"Rekonstrukce kanalizace Nemocnice Hustopeče"

Změnový list č.: 7

Zásyp a úprava okolních ploch

ZL. 7 - PLOCHA 2.2

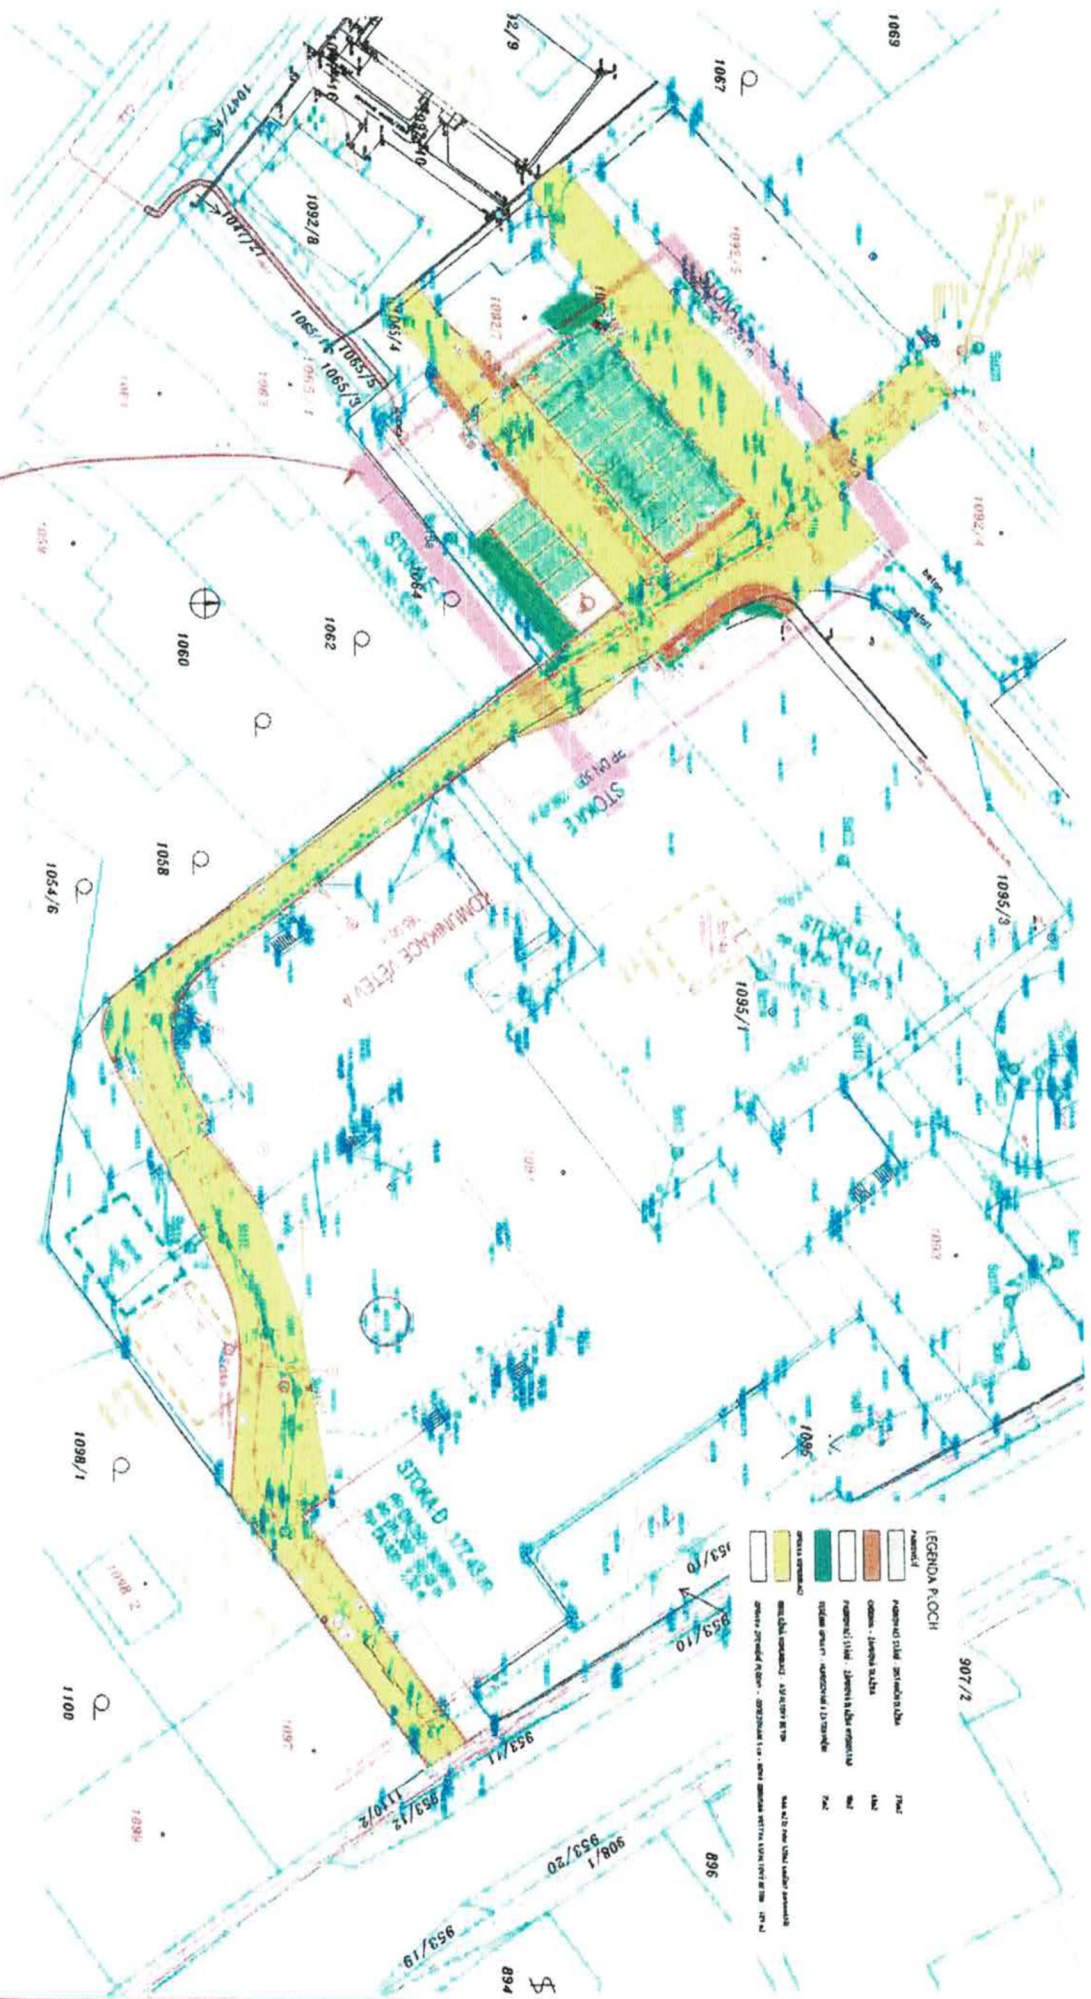
Část stavby dotčená změnou:	Kanalizace Dešťová, Splašková		
Projekční zpracování změny:	GP		
Datum předložení změny:	12.12.2022		
Popis změny:	Z důvodu požadavku nemocnice Hustopeče na nutnost budoucí provozování dotčených okolních ploch po dokončení rekonstrukce areálové kanalizace stoky B1 a E3 bude nutné tyto plochy zasypat únosnou vrstvou kameniva 0-32 a 0-63, tak aby byly splněny požadavky nemocnice Hustopeče pro zajištění obslužnosti po dokončení díla. Tyto práce nebyly obsaženy v zadání stavby a jsou nyní požadovány nemocnicí Hustopeče k zajištění jejího bezproblémového chodu po dokončení díla.		
V souladu se Smlouvou o dílo předpokládáme návrh úpravy dohodnuté ceny			
Ohodnocení změny:	Změna č.: 7 § 222 odst. 4 ZZVZ		
	vícepráce		238 691,78Kč
	Dopad do ceny bez DPH		238 691,78Kč
Vliv změny na smluvní termín dokončení stavby			
ANO – termín dokončení prací dle HMNG je do 31.3.2023			
Vyjádření k Změnovému listu:
